YLIVIESKAN KIRKON JA SEN YMPÄRISTÖN
ARKKITEHTUURIKILPAILU

ARVOSTELUPÖYTÄKIRJA

90 Emilia

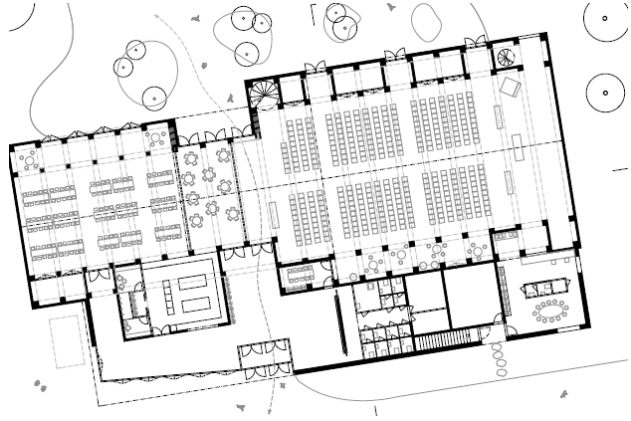
Ehdotetun kirkkorakennuksen ulkoasu on perinteinen. Tumma, jyrkkä ja metalliverhottu katto sekä tummat puuverhotut julkisivut synnyttävät kohtalaisen umpinaisen ja hieman mykän vaikutelman, mikä toisaalta synnyttää rakennukselle omaperäistä, nykyaikaista luonnetta. Konstailemattomasti toteutettu matalampi siipiosa on tässä ehdotuksessa hahmoon sopiva. Raunioita ja sitä ympäröivää kirkkomaata ja jokimaisemaa on ehdotuksessa tutkittu, mutta rauniot jäävät hieman irralleen uuden kirkon toiminnallisesta ja kaupunkitilallisesta painopisteestä, joka on muodostettu rakennuksen eteläpuolelle.

Toimintojen sijoittelun perusratkaisu on selkeä: kirkko- ja seurakuntasali muodostavat oman korkeamman osansa ja aputilat sijoittuvat matalampana osana näiden sivulle.

Pohjapiirros on suunniteltu kohtalaisen toimivaksi, kirkkointeriööri on erityisen kaunis näkyviin jätettyine, puisine kattorakenteineen. Keittiön huolto ei ole ehdotuksessa esitetyllä keittiön sijoituksella toimiva. Huomattavan laaja urkuparvi ei ole esteetön ja sen sijoitus on muutenkin ongelmallinen. Parvi erottaa kirkkosalin ja seurakuntasalin toisistaan, mikä tekee suurten tilaisuuksien järjestämisestä toiminnallisesti ja akustisesti haastavan. Sivualttaria ei suunnitelmassa ole esitetty. Kellari ei ole alueella teknisesti hyvä ja kestävä ratkaisu. Tapuli on taitavasti sovitettu rakennuksen hahmoon ja myös toiminnallisesti aktivoitu. Ehdotuksen toiminnalliset ongelmat syntyvät kapeasta pohjaratkaisusta, joka toki on tuottanut kauniin ja ryhdikkään ulkoisen hahmon.

96 Trias

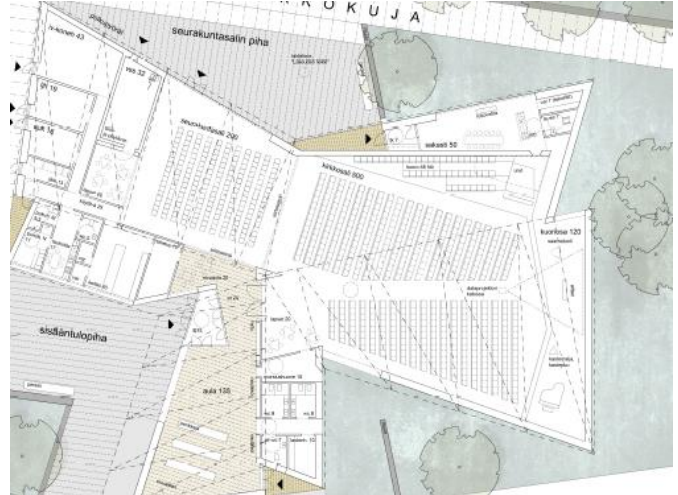
Ehdotus perustuu onnistuneesti ristikirkosta jalostettuun kolmihaaraiseen tulkintaan. Rakennuksen sakaroiden ja päätyjen suuntaus kiinnittää rakennuksen onnistuneesti paikkaansa. Sakaroiden kainaloihin muodostuu erilaisia, miellyttäviä pihatiloja. Huoltoyhteys sijoittuu turhan

keskeiselle paikalle sankarihautojen puolelle ja kirkkoa ja raunioita yhdistävän aukiotilan keskelle. Palaneen kirkon rauniot on esitetty peitettäväksi telttarakenteella, mikä muuttaa raunioiden luonnetta.

Rakennuksen massoittelu syntyy ulkoista hahmoa hallitsevista metalliverhotuista, tummista satulakatoista ja julkisivumateriaaleiltaan kahtia jaetuista päädyistä, jotka toisaalta tuovat eloa rakennukseen, mutta hahmottuvat virheellisesti sisäänkäynneiksi. Julkisivumateriaaleina on käytetty kierrätettyjä kattotiiliä ja puuta ja ne ovat kauniisti sommiteltuja, mutta varsin umpinaisen oloisia.

Pohjapiirros on salien osalta erinomaisen toimiva ja mahdollistaa monet erikokoiset tilaisuudet. Tilojen keskinäinen hierarkia on osin sekava ja salitilojen muoto osin rikkonainen. Sisäänkäynnin paikka ja sijoitus tekee sinällään tilavasta aulasta ahtaan ja käytännössä toimimattoman. Salin interiörissä esiintyvä viuhkamainen aihe tuntuu tarpeettomalta. Sivualttari on suunnitelmassa esitetty aulan yhteyteen. Kauppakadun päätteeksi sijoitetun tapulin paikka ei ole loppuun asti harkittu.

109 Ristit

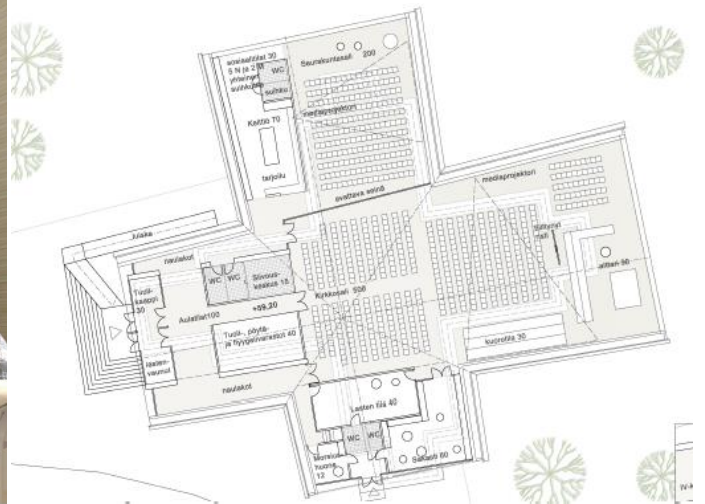
Ohjeellisen kilpailualueen ulkopuolelle sijoittuva korkeatasoinen ja komea ehdotus, jossa uusi ristikirkko on sovitettu huolellisesti vanhojen raunioiden ympärille. Sijoitus ja toteuttaminen olisivat kuitenkin ongelmallisia käytössä olevan hautausmaan ja raunioiden vieressä olevien hautojen takia. Siro teräsrakenteinen kellotapuli on sijoitettu kirkon eteläpuolelle Kirkkokujan varteen. Ratkaisu tuntuu kaupunkikuvallisesti erittäin toimivalta ja luontevalta ja säästää Kirkkopuiston rakentamiselta. Uudet pysäköintipaikat on sijoitettu Kirkkokadun varteen ja uusi huoltoreitti ja ajoneuvoliittymä Kauppakadun jatkeeksi.

Kirkon ristinmuotoinen massa perustuu yksinkertaisiin perusmuotoihin. Julkisivut muodostuvat lähes maahan asti ulottuvista sinkkipeltilevyillä päällystetyistä kattopinnoista ja ristivarsien päätyjen kolmionmuotoisista, jäsenellyistä suurista lasipinnoista. Runkorakenne on liimapuuta. Ristivarsien harjat viettävät länteen ja etelään tehden sisäänkäynnistä ja sakaristosta muita tiloja matalammat. Moneen suuntaan avautuva kirkkosali on verhottu puulla. Vanhan kirkon rauniot piirtyvät kirkkosalin puiseen lattian upotettujen lasisten levyjen läpi.

Vanhaa ristikirkkoa mukaileva muoto on kuitenkin aiheuttanut ongelmia pohjan toiminnallisuudelle. Raunioiden päälle suunniteltu rakentaminen on johtanut pääsisäänkäynnin massiiviseen portaikkoon ja pitkään sisäänkäyntiluiskaan. Keittiön huoltoa ei ole esitetty ja seurakuntasalin kaikista paikoista ei ole näköyhteyttä alttarille. Urut ja kuoro on sijoitettu toisista erilleen, mikä ei ole toimiva ratkaisu. Päätyjen suuret lasipinnat ovat ongelmalliset sekä alttarilla että erityisesti etelään aukeavalla urkuparvella. Ulkonäkymäkuvat ovat taidokkaita.

122 Minä olen tie

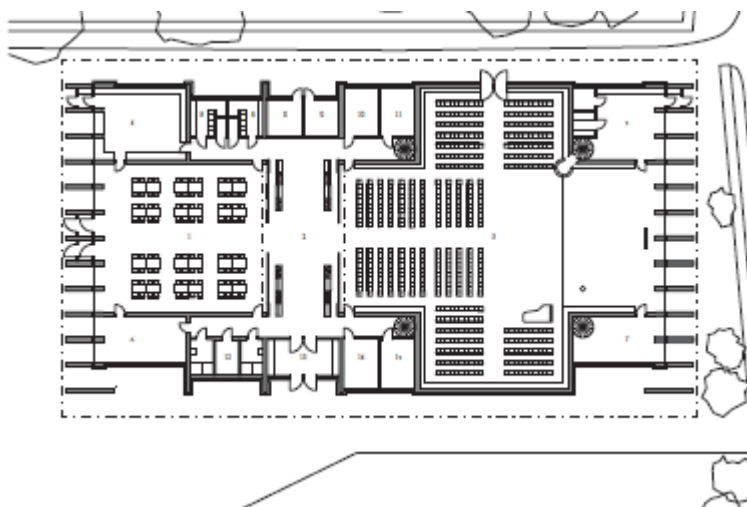
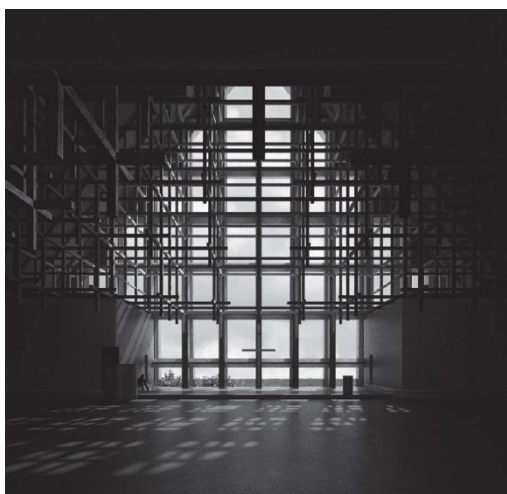
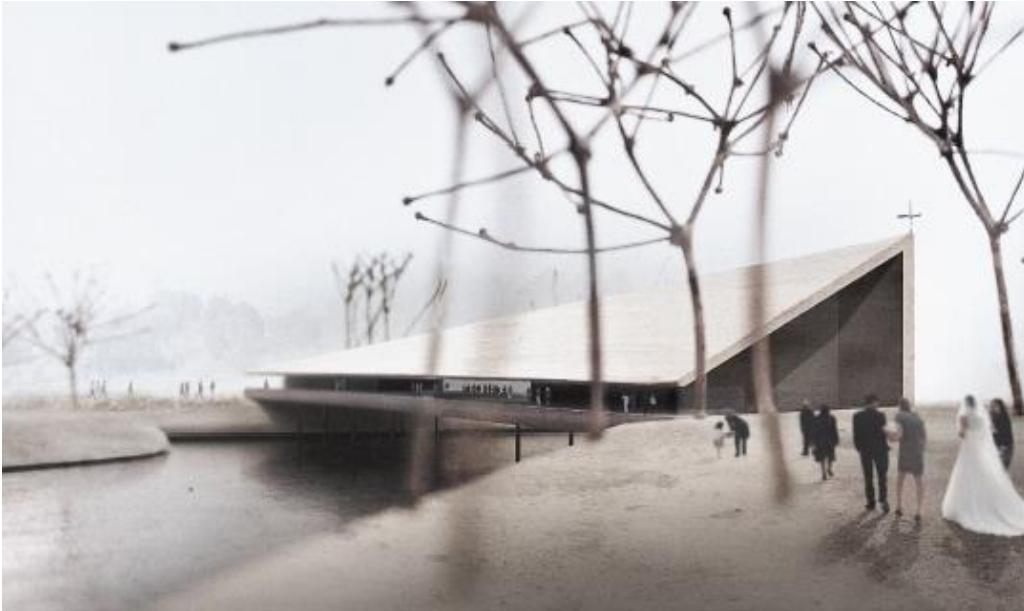
Tunnelmaltaan erittäin vahva ehdotus, jonka kaupunkikuvallinen rooli on harkittu. Yksinkertainen, paanupintainen satulakatto tukevine räystääineen on epämuodikkoudessaan kiinnostava arkkitehtoninen aihe. Kokonaisuutena rakennuksen ulkoinen hahmo ei heti yhdisty kilpailuohjelmassa toivottuun kristilliseen kirkkorakennusperinteeseen. Arkkitehtuuri kuitenkin vakuuttaa ajattomuudellaan ja voimakkuudellaan.

Rakennuksen julkisivut avautuvat voimakkaasti rakennuksen päätyjen suuntaan, mistä seuraa myös ongelmia. Näkymä kirkkosalista kohti Valtakatua ja keskustaa on sinällään vaikuttavassa sisänäkymässä ilmeisen harkitusti jätetty esittämättä. Kuoriosaan syntyy esitetyn ratkaisun puitteissa myös voimakas taustavalo, minkä haitat voisivat kookkaiden rakenteiden ja ehdotettujen taidelasipintojen käsittelyn myötä olla ratkaistavissa.

Toimivaksi suunniteltu ehdotuksen pohjaratkaisu perustuu kiinnostavaan pitkäkirkon ja ristikirkon yhdistelmään. Toiminnalliseksi haasteeksi muodostuu aulan sijoittuminen kirkkosalin ja seurakuntasalin väliin. Tekijä on esittänyt suuren tapahtuman ratkaisun, joka vaatisi aulan ja pääsisäänkäynnin siirtoa tilapäisesti rakennuksen päätyyn. Keittiön huoltoyhteys sijoittuu hankalasti raunioiden puolelle.

168 Silta

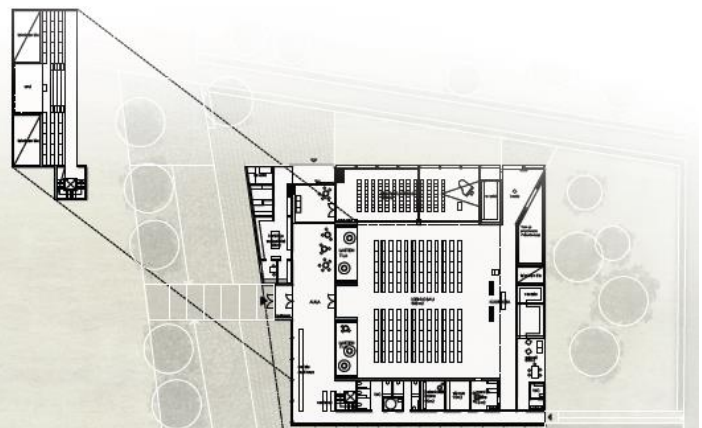
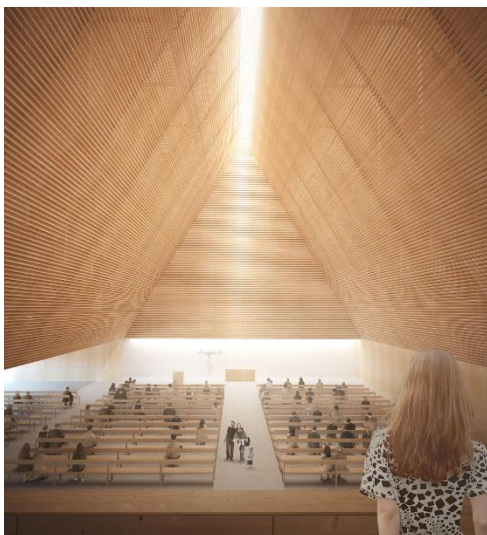
Poikkeuksellinen ja rohkea ehdotus, jossa kirkkorakennus on sijoitettu kilpailualueen ulkopuolelle, sillaksi Kalajoen yli. Rakennus toteuttaisi myös kaavaillun kevyen liikenteen yhteyden joen yli ja saisi huomattavan näkyvän ja omaperäisen kaupunkikuvallisen roolin jokimaisemassa. Vanhan kirkon raunioille syntyy uusi lähestymissuunta ja Kirkkopuisto säästyy rakentamiselta. Sillan paikka ei ole kuitenkaan loppuun asti harkittu. Olemassa oleva asemakaava, taloudelliset ja tekniset seikat tekevät toteutettavuudesta hyvin vaikean.

Pohjapiirros ja puisen, kiilamaisen rakennuksen muotoilu on toteutettu hienosti valittua lähtökohtaa noudattaen. Käytännössä kirkko jää kuitenkin toiminnallisesti keskustarakenteesta liian erilliseksi, mitä tekijä on yrittänyt paikata sijoittamalla myös pysäköinnin joen pohjoispuolelle. Tällöin puolestaan yhteys pysäköintialueelta pääsisäänkäyntiin edellyttää sillan ylittämistä, mikä sinällään toimisi rituaalimaisena saapumisena rakennukseen. Liikuntaesteisten

saattoliikenne ja sisäänkäynti toimisi luontevimmin puolestaan seurakuntasalin päädystä, mikä jakaa ja eriarvoistaa käyttäjiä.

Kirkkosali avautuu vaikuttavasti joen ylle. Näkymiltään maisema olisi tosin rauhallisempi, mikäli alttari voisi suuntautua länteen. Tekijä on tiedostanut alttarin voimakkaan takavalon ongelmallisuuden ja ehdottaa sen suodattamista akustisin verhoihin.
